BOLETIN DE SERVICIO

REEMPLAZO DE LA ARANDELA REFERENCIA N° 944072 (VOLANTE MAGNETICO) EN LOS MOTORES ROTAX® TIPO 912 Y 914 (SERIES)

SB-912-058

SB-914-041

Figura 1: Anillo magnético, Volante Magnético, tapa del encendido

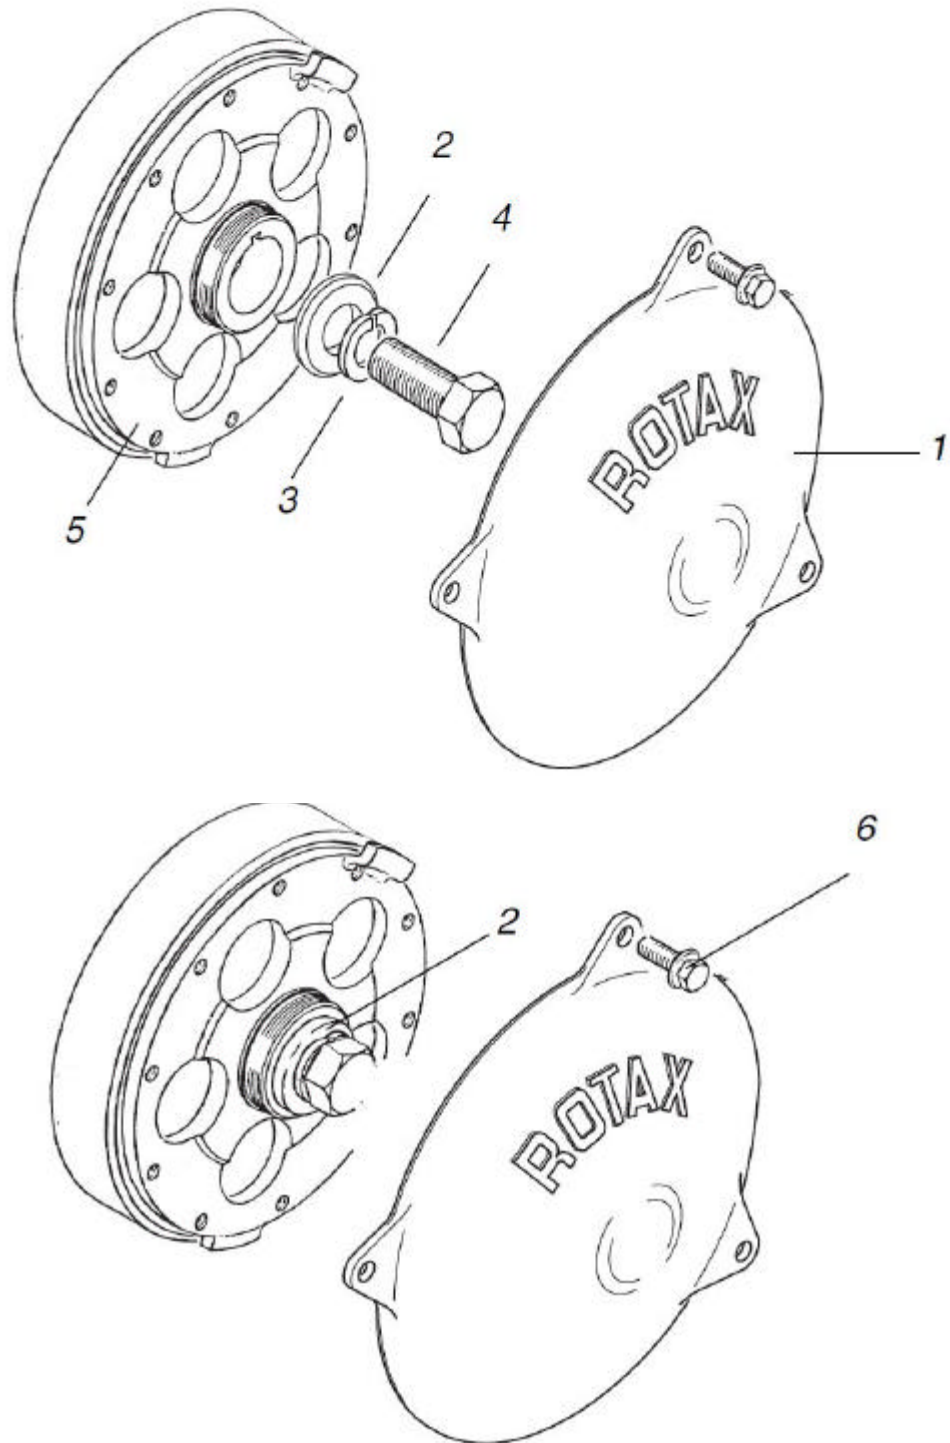
Algunas desviaciones en el proceso de endurecimiento pueden haber provocado un exceso de dureza en algunas arandelas. Esta desviación puede producir grietas en las arandelas y provocar que el volante magnético se afloje, fallos en el encendido o daños en el motor.

3.1) Reemplazo de la arandela referencia 944072

(ver fig 1)

1. Desmonte la tapa del encendido (1)
2. Bloquee el cigueñal de acuerdo con el Manual de Mantenimiento (Linea).
3. Desmonte los tornillos (4) de acuerdo con el Manual de Mantenimiento (Avanzado).

- ◆ **NOTA:** El volante magnético no debe de ser desmontado a menos que se haya aflojado.

■ **AVISO:** Si el volante magnético ha sido aflojado durante el desmontaje y/o en caso de dudas, entonces desmonte, limpie e instale el volante magnético de acuerdo con el Manual de Mantenimiento. En este caso el par de apriete es 45 Nm (33.2 ft.lb) + 180º de ángulo de rotación.

4. Instale los tornillos (4). **Par de apriete 120 Nm (89 ft.lb)**

■ **AVISO:** Durante la instalacion, la nueva arandela (2) referencia 944072 debe ser usada.

5. Retire el pasador de bloqueo del cigueñal de acuerdo con al Manual de Mantenimiento.
6. Compruebe la distancia de la bobinas de disparo, si es necesario ajustelas de acuerdo con el Manual de Mantenimiento.
7. Instale la tapa del encendido (1). Los tornillos (6) se bloquean con Loctite 221. Par de apriete 5 Nm (44 in.lb.)
